***Atividade de  
Perfuração Marítima  
no Bloco FZA-M-59  
Bacia Marítima da  
Foz do Amazonas***

# *Atendimento ao Parecer Técnico nº 73/2023*

O presente documento tem por objetivo atender aos comentários e aos questionamentos apresentados no Parecer Técnico nº 73/2023-COEXP/CGMAC/DILIC, que analisou o documento “Atendimento ao Parecer Técnico nº 53/2023”.

**Figura 4 - EOR inicial para resposta à fauna**

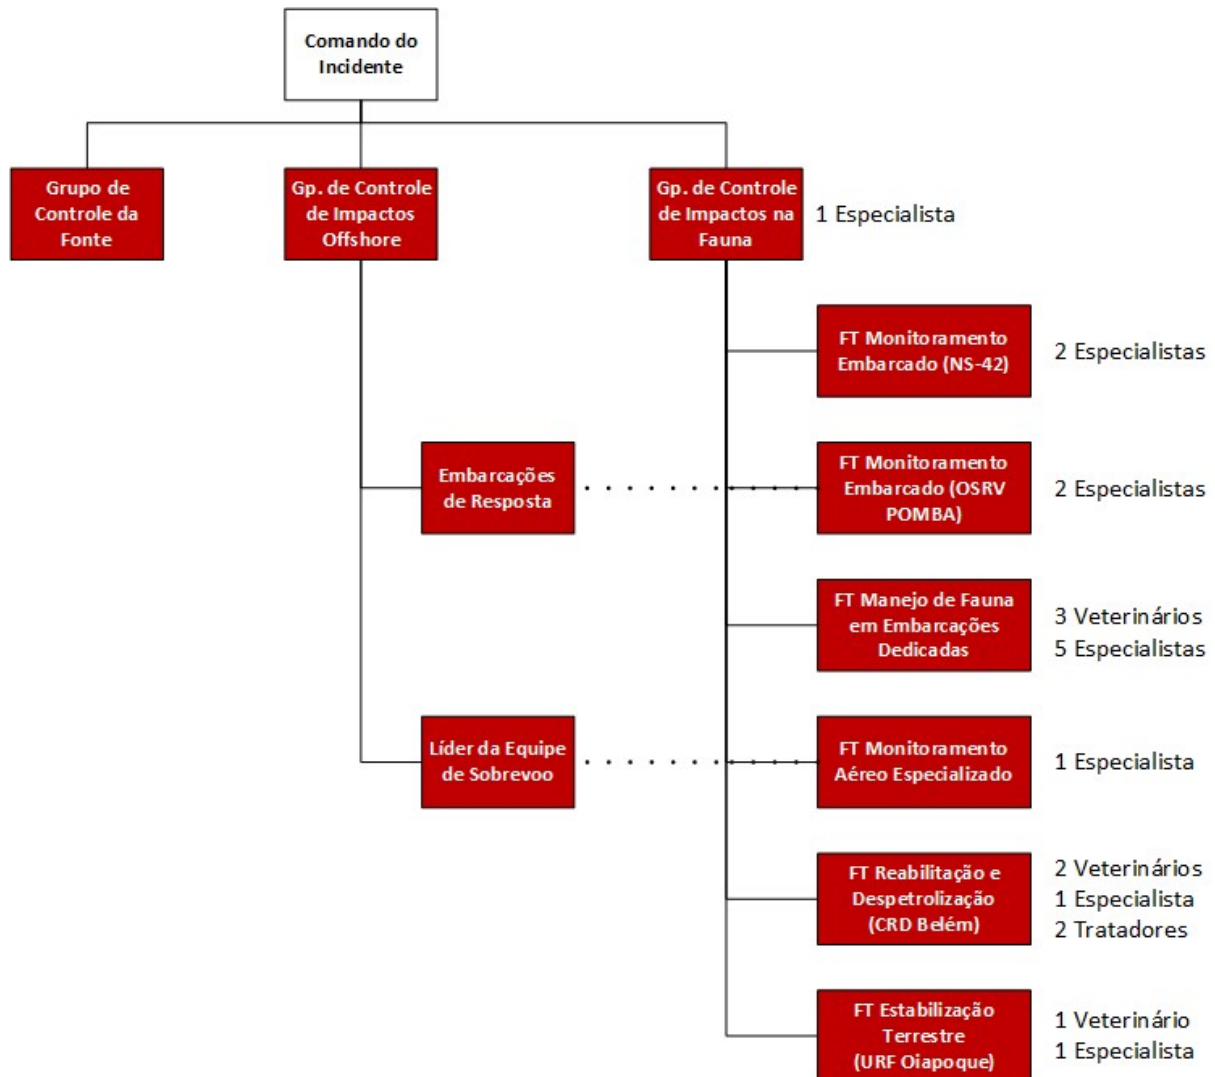
*7. Tendo em vista os questionamentos anteriores e considerando a mobilização de todos os profissionais para atendimento Tier 1, solicita-se dimensionar: (i) quantos profissionais estarão disponíveis para atuar nas atividades de monitoramento; (ii) quantos poderão atuar simultaneamente durante a resposta e; (iii) quantas forças-tarefas poderão ser designadas com o mínimo de profissionais previsto para cada uma.*

*De forma a esclarecer os questionamentos acima, a Petrobras deverá apresentar uma EOR, disponibilizando a equipe de fauna de Tier 1 nas seguintes atividades: a) monitoramento aéreo; b) monitoramento/afugentamento/resgate/estabilização de fauna offshore; c) monitoramento/afugentamento/resgate/estabilização de fauna onshore; d) Equipe para URF de Oiapoque/Amapá; e) Equipe de fauna para URF Macapá/Amapá; f) Equipe de Fauna para CRD Belém. Deve ainda considerar as escalas, tempos de mobilização - para que fique evidente, no processo, como será a disponibilização da equipe de fauna numa situação de pior cenário, o contingente mínimo sobressalente para repor escalas de serviço e o tempo necessário do acionamento para que a equipe esteja atuando em campo, em cada uma das atividades previstas.*

Visando apresentar as informações de forma mais sistematizada, a Petrobras elaborou uma EOR inicial para resposta à fauna, que prevê 21 profissionais. Destes, 11 seriam mobilizados do contrato Tier 1 (Mineral), 5 do CRD de Belém, 2 do PM-UMP, 2 do POMBA e 1 da Petrobras conforme descrito no **item A** da resposta a este documento.

A Petrobras apresenta no **item A** deste documento uma EOR inicial para resposta a fauna e no **item B** um exemplo de EOR, chamada de EOR de referência.
